МÄЕ TN 7 · ALU / ВІДОМОСТІ ДЛЯ ЗВІРКИ · v10

P-8/8/22 PP v04 · 16.02.2026 / геометрія PDF + специфікація; чинність у компанії не підтверджена

Реєстр питань до компанії / проєктанта

ПдЗх / верхній пояс і профільовані заготовки

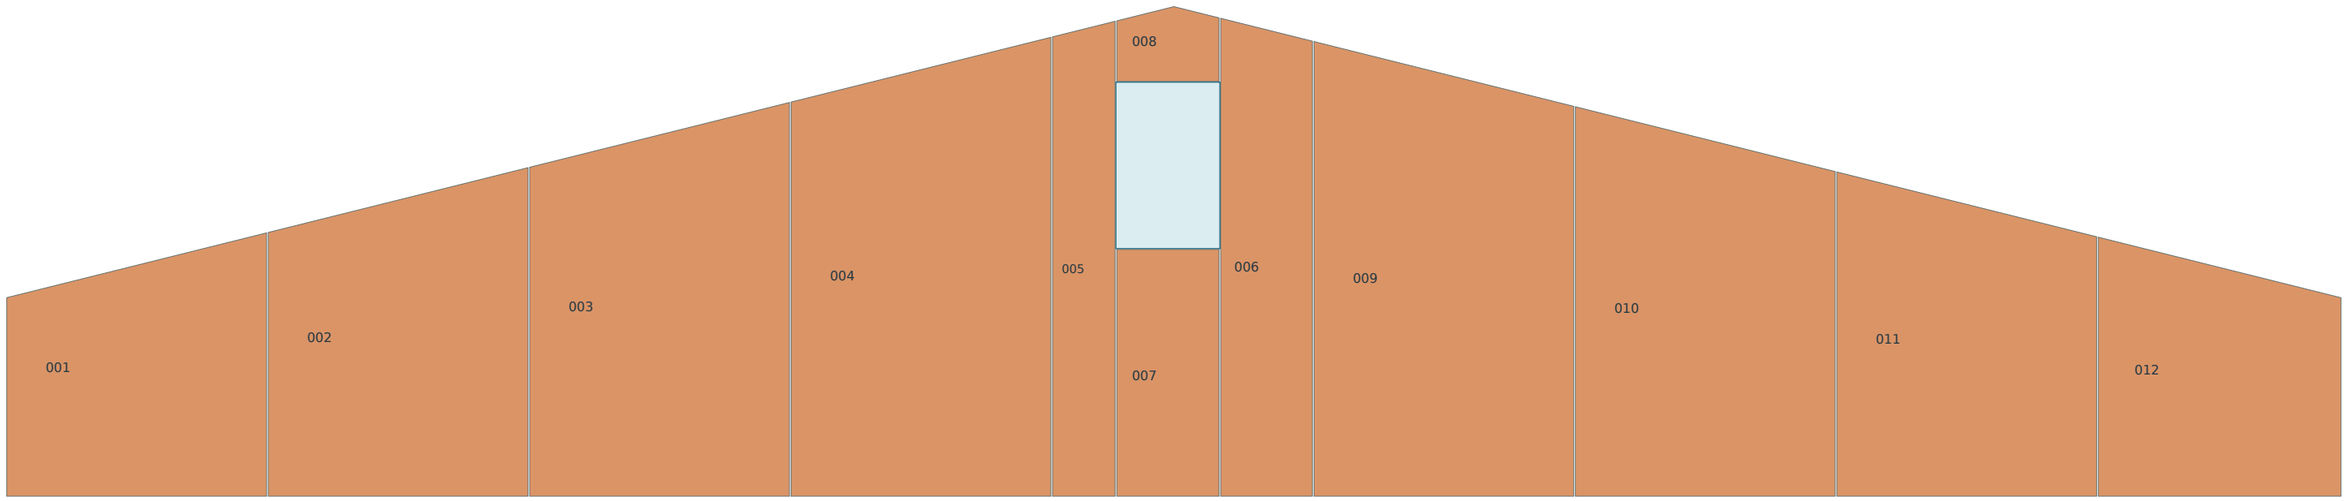
Контур під повним кандидатним пакетом даху 214,8 мм по нормалі + 4 мм. Існуюча кроква 150 мм не обміряна; вузол примикання та вентрешітку звірити.

ПнСх / верхній пояс і профільовані заготовки

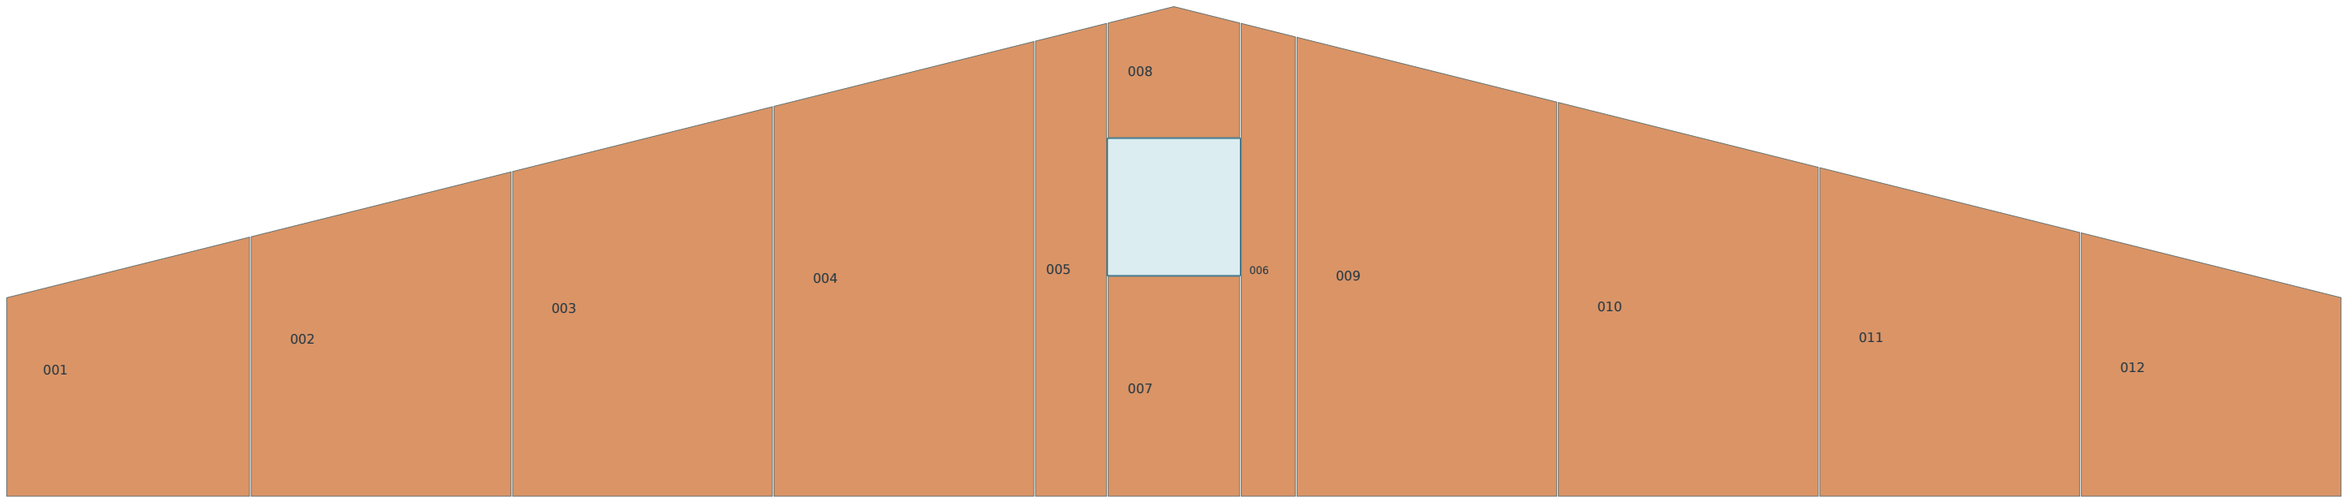
Контур під повним кандидатним пакетом даху 214,8 мм по нормалі + 4 мм. Існуюча кроква 150 мм не обміряна; вузол примикання та вентрешітку звірити.

Дах / поперечний розріз кандидата PP-1, PDF55

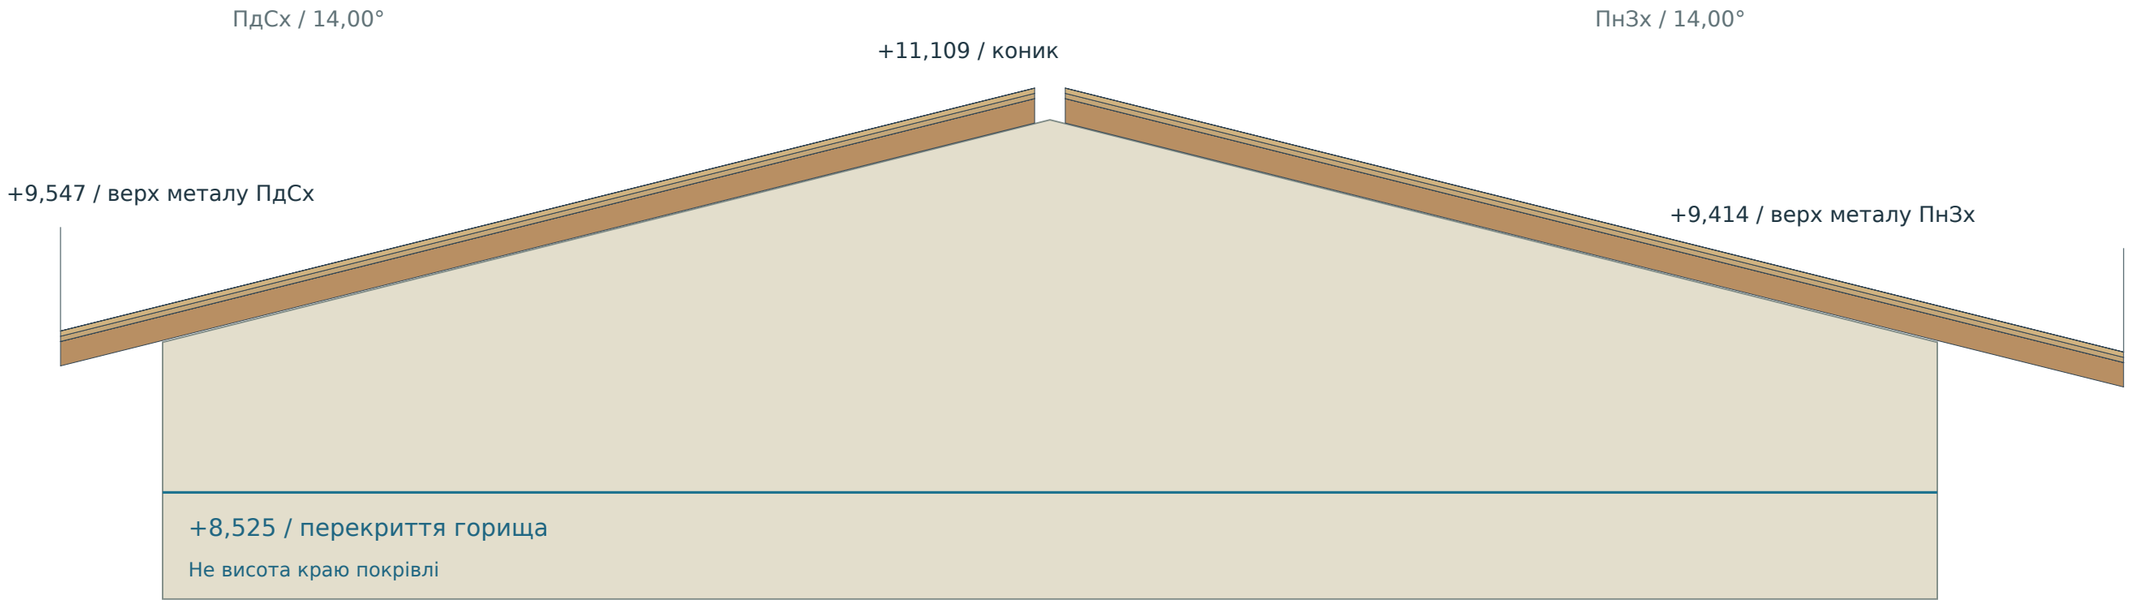
Звиси від поточної фасадної площини ±5,62: ≈647 мм спереду / ≈1180 мм ззаду.

§5.4: мінімум 600 / 750 мм від утепленої стіни. Торцеві 300 мм — подовження; не доведений загальний звис.

Довжина ≈41,600 м і торцевий звис ≈600 мм графічно з PDF53. Потрібен написаний робочий розмір.

PDF54 дає більші півширини: приблизно +140 мм спереду / +256 мм ззаду. Задній фасад містить коник +11,149.

Нижні фасції PDF53 ≈9,230 / 9,068 — інші грані, не верх металу. Робоча глибина короба та посадка не підтверджені.

Графічні суперечності: RFI-07. Профіль, крокви, торцеві зарізи й маршрути мембрани: RFI-11 / roof-source.json.

Cembrit / відкоси вікна / польовий варіант

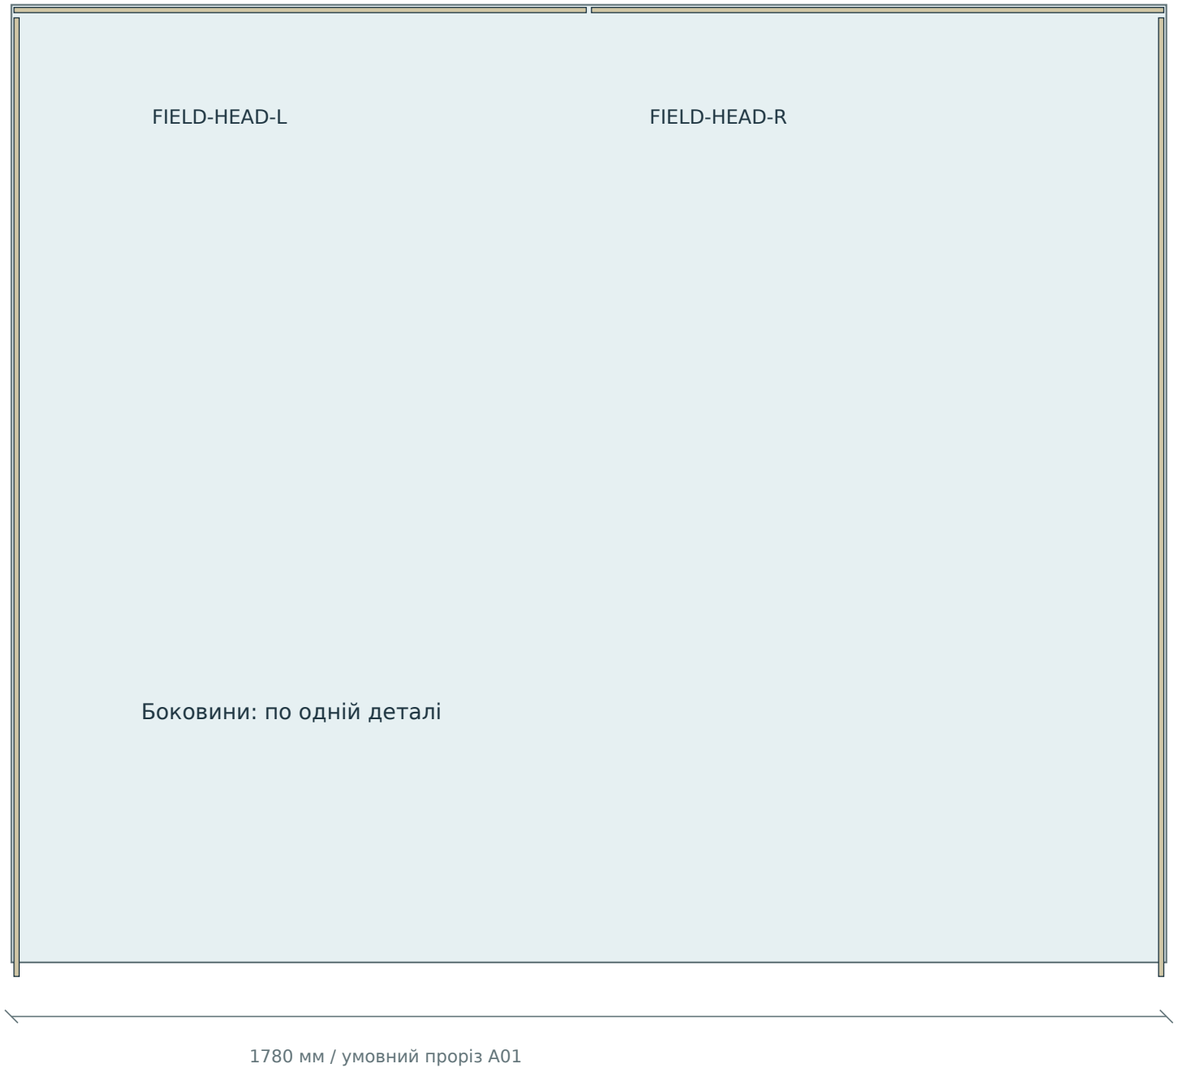
FC-FC: 8 мм. FC-відлив: 2 мм вертикально, показовий зазор. Схему двох верхніх деталей ще звіряємо.

Публічний арк.14 показує PURAL0,6 мм; цей Cembrit-вузол походить з опису автора завдання. RFI-09 відкритий.

Приховані опори, кріплення, герметизацію, відведення води й пожежне рішення не погоджено.

Вхід / навіс: сталевий клин і реальні шари / PDF68, PDF70

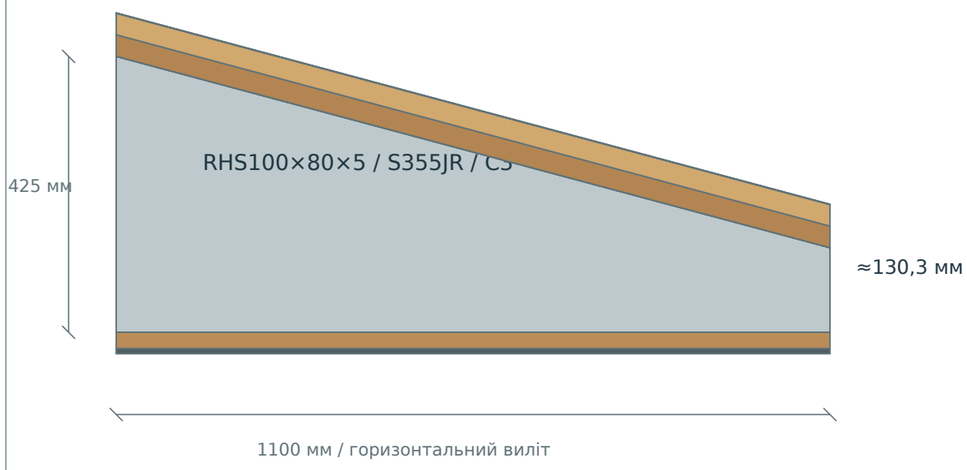
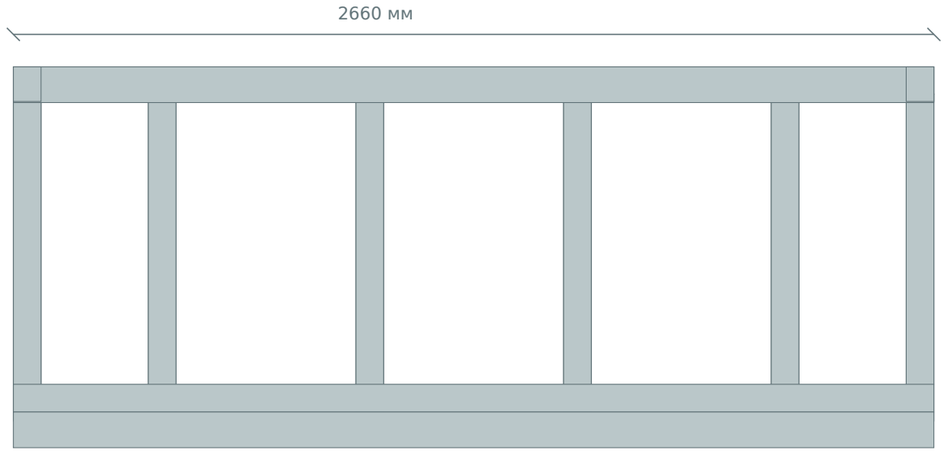
Різниця +87,13 мм / просвіт дверей 18 мм — лише кандидат

Передня нижня поперечина: відступ103,156 мм — кандидат, не заданий у джерелі.

Проєкт420 / SwisspearlDIM ceiling400 max → RFI-10.

Задні стійки:225 мм джерело / 194,68–221,47 мм кандидат

Зовнішні VU01 / «нового тамбура не буде» та SBS / Classic залишаються відкритими: RFI-06, RFI-02.

VS-1 / цоколь: план, розріз і межі кількостей / PDF57, PDF58

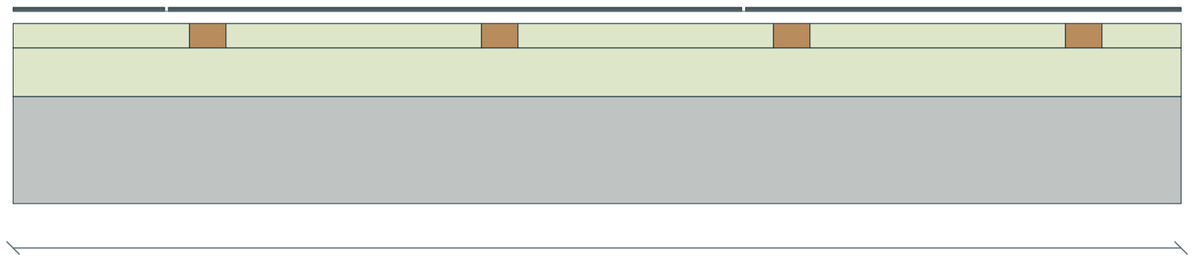
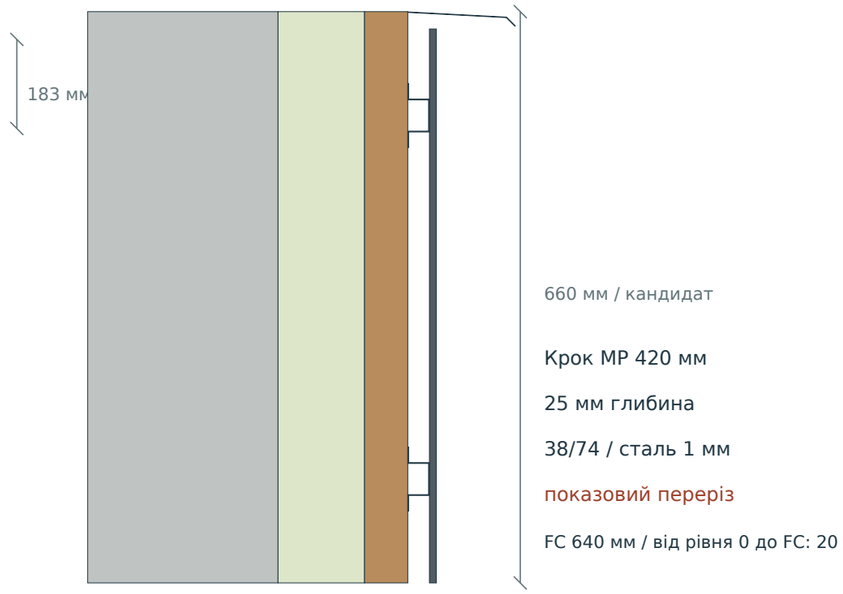
ВУЗОЛ І НЕВИРІШЕНІ МЕЖІ / RFI-12

PDF58: видимий капельник PURAL 0,6 - кандидат форми. Перехід 50×175, RKL31/аналог 30, стрічка й сітка не розміщені: робочий вузол невідомий. Відмостка 600 мм/2%; зазор 20 мм до FC проти довідкових 50 мм виробника потребує погодження.

Горизонтальний профіль локально перекриває 25 мм глибини: безперервність повітря й дренаж не доведені. Полиці 38/74, сталь 1 мм, висота 660, кути 45° і підкладена стрічка - кандидати; замовлений MP25/38 невідомий.

Історичний U=0,271 для EPS 100 не застосований. Основа/анкери, кутовий 50×100, отвори, межі 5 м² і фундамент до підошви потребують обміру/робочого вузла. Нижче землі модель не продовжена.
